改善箇所説明図

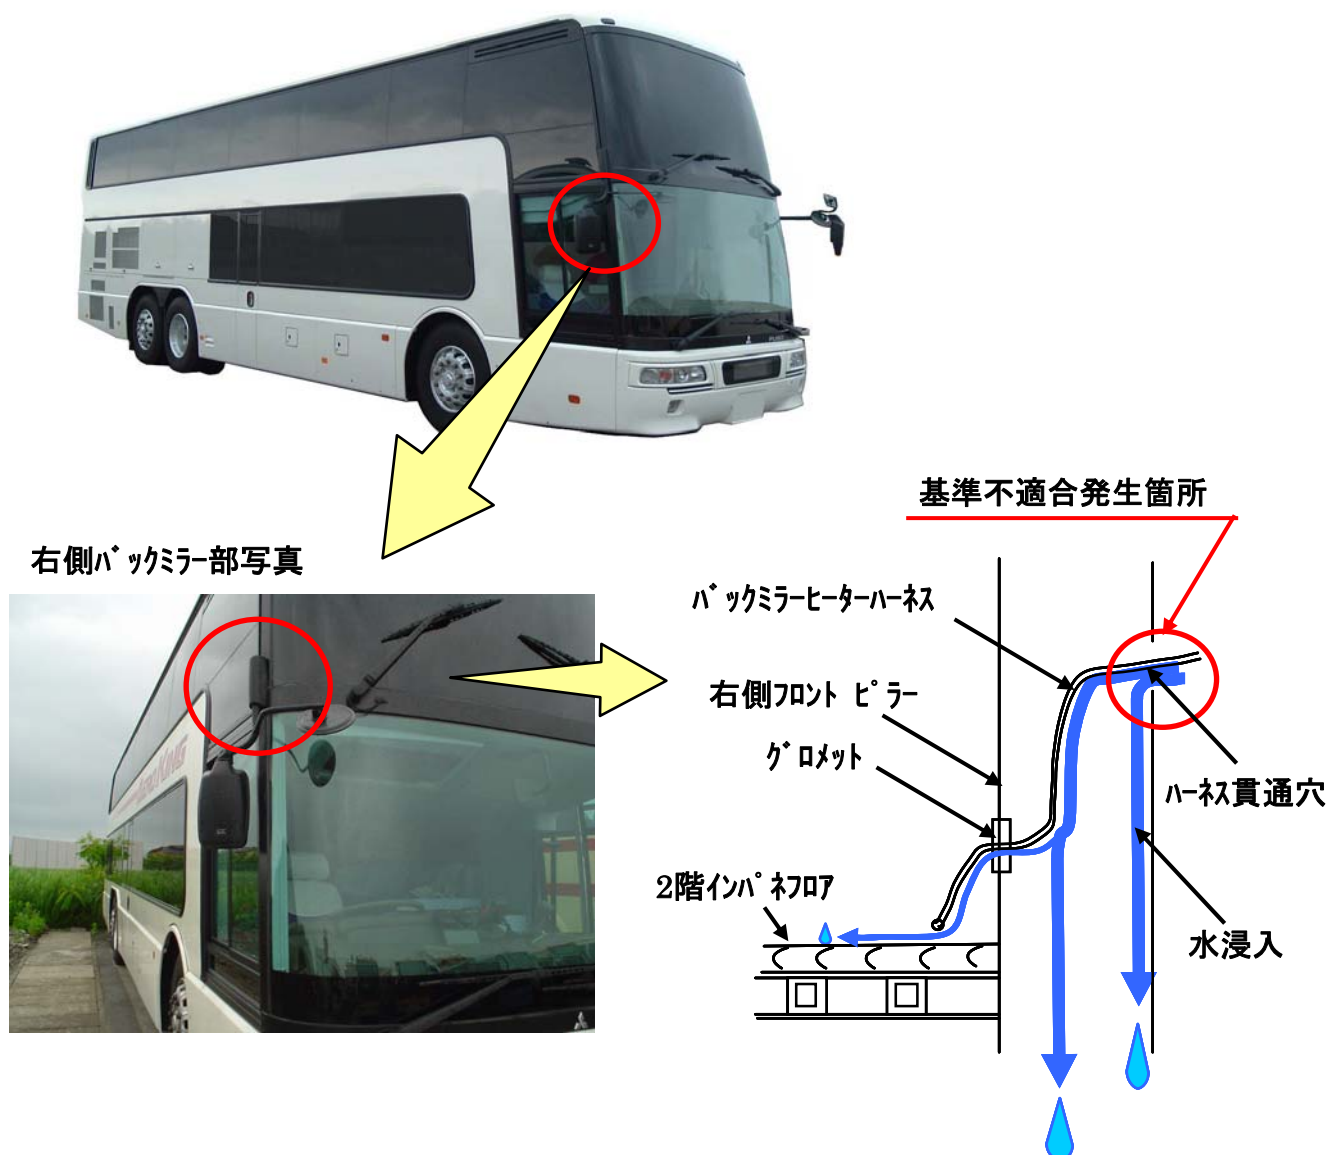
大型高速路線バスにおいて、左右ピラー部のバックミラーヒーターハーネス貫通穴部へのシール剤塗布が不適切なため、雨天走行や洗車等により当該穴部から水が浸入するものがある。そのため、そのままの状態で行くと、電装品が誤作動するおそれがある。

全車両、バックミラーヒーターハーネス貫通穴部へのシール剤塗布の有無を確認し、シール剤が無い場合は、当該部のハーネス、電装部品の水分を除去してシール剤を塗布する。

識別：作業完了車には、車両左後方点検リッド裏の位置に「HB95」の文字が記載された白黄色のシールを貼付ける。
